Oggetto: Autostrada A14 Bologna - Bari - Taranto
Tratta Pescara – Poggio Imperiale
Interventi di ripristino di pile e pulvini del Viadotto TRONTO al km 312+189 dell'A14
Verifica di Assoggettabilità a VIA

**RISCONTRO ALL'ISTANZA PER L'AVVIO DELLA PROCEDURA DI VERIFICA DI OTTEMPERANZA ALLE
CONDIZIONI AMBIENTALI AI SENSI DELL'ART. 28 DEL D.LGS. 2006 E SS.MM.II. CONTENUTE NEL
PROCEDIMENTO DI VERIFICA DI ASSOGGETTABILITA' A V.I.A.**

Per gli interventi di manutenzione straordinaria, previsti sulle pile del Viadotto Tronto – Opera 14.07.1479.0.0
prog. Km 312+189,

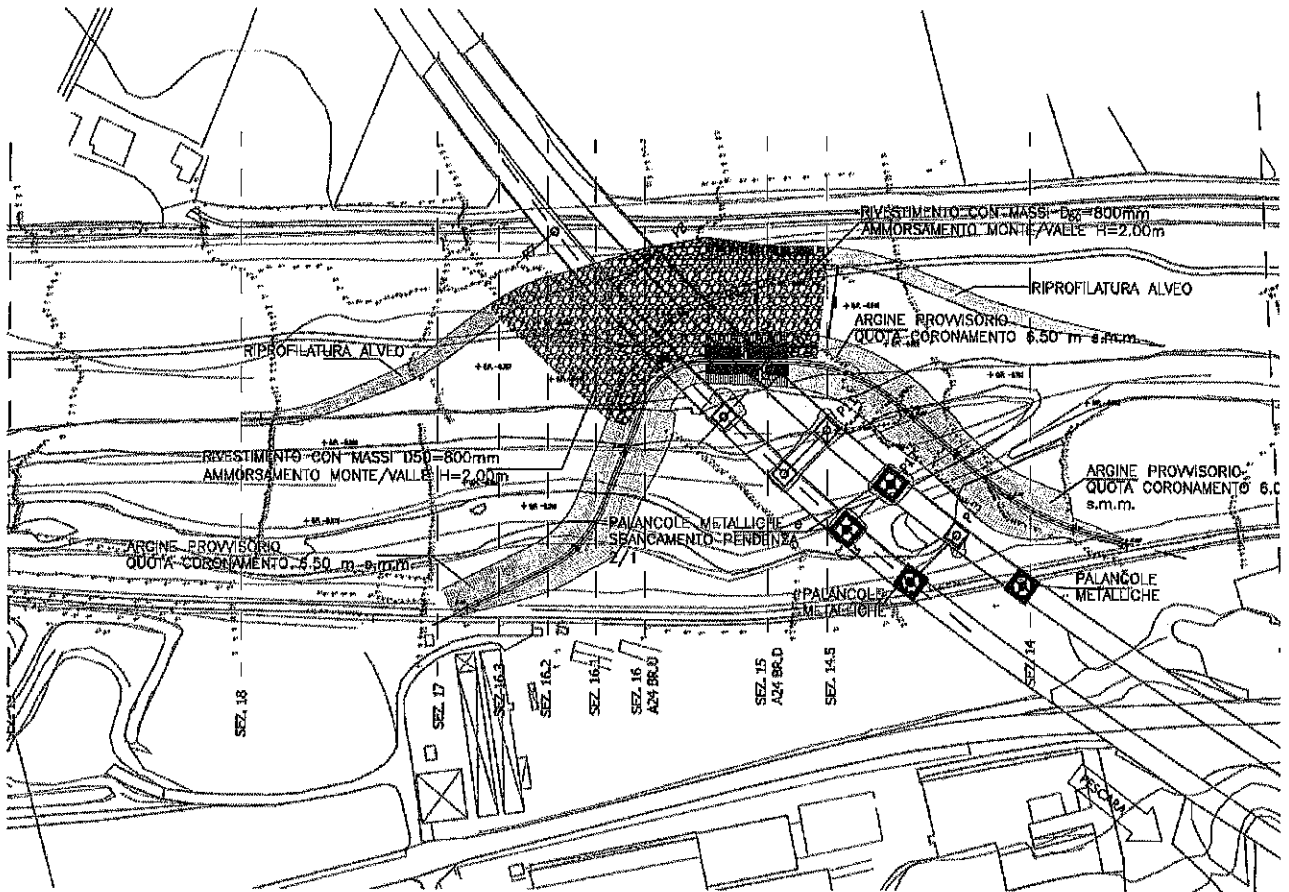
Per potere effettuare gli interventi di restauro è necessario eliminare temporaneamente il materiale che si è accumulato attorno alle pile, perciò alternativamente verrà modificato il sistema di argini artificiali in modo di effettuare prima il restauro delle pile 6,7,8,9,10 sul lato marchigiano come mostrato in figura

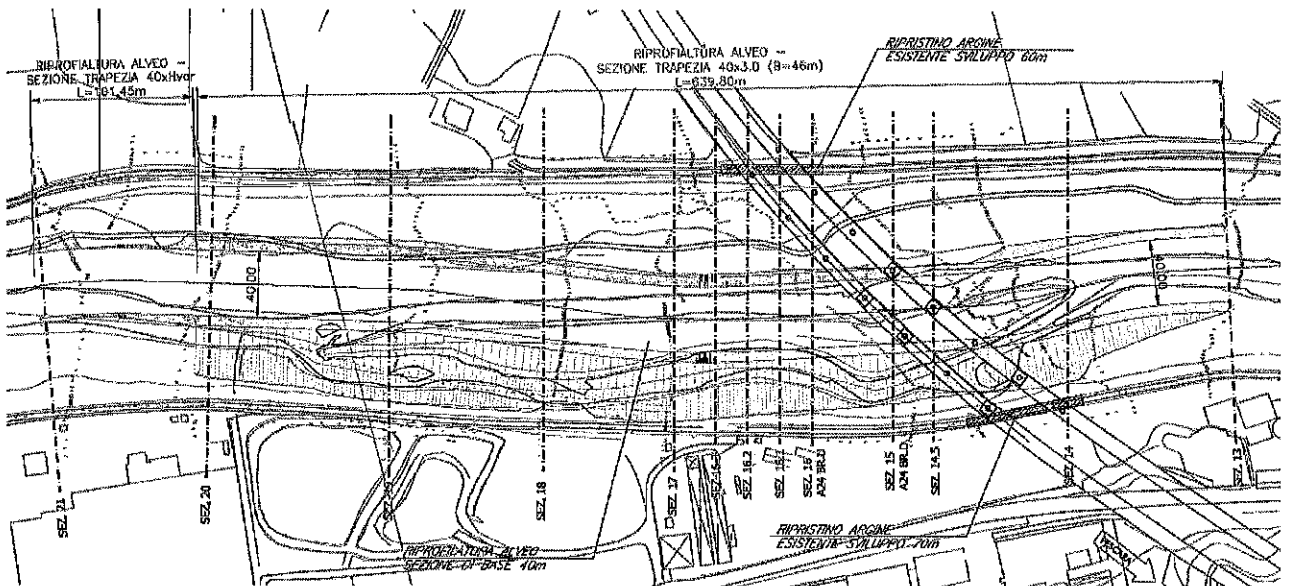
Successivamente si passerà al restauro delle pile 11, 12, 13, 14 sul lato abruzzese, spostando temporaneamente gli argini artificiali sul lato opposto come rappresentato in figura

Queste operazioni interverranno su un tratto di fiume di 380 m (lungo gli argini) mentre l'alveo bagnato sarà interessato per una lunghezza di circa 130 m (tratto in cui si richiede la regolarizzazione temporanea del fondo)

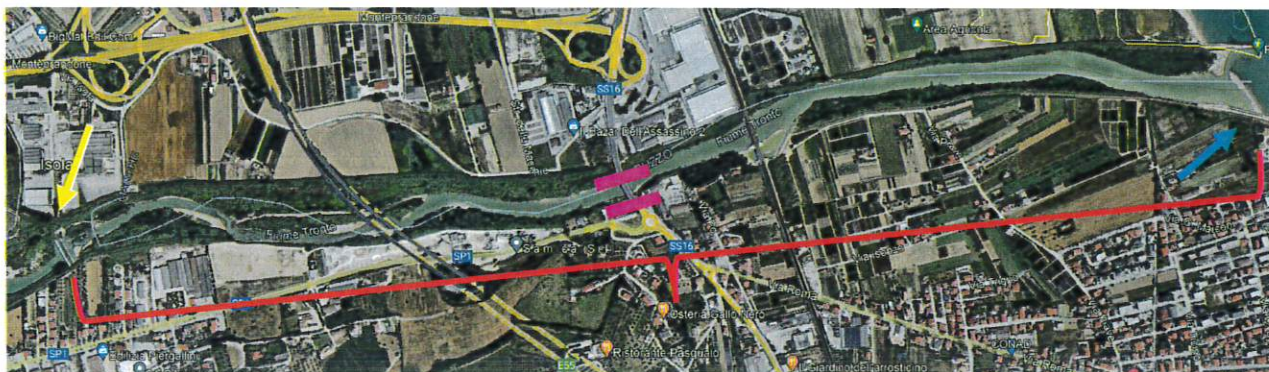
Gli interventi verranno effettuati in fase di magra e al termine dei lavori l'intero alveo verrà ripristinato allo stato attuale, come mostrato nella figura che segue.
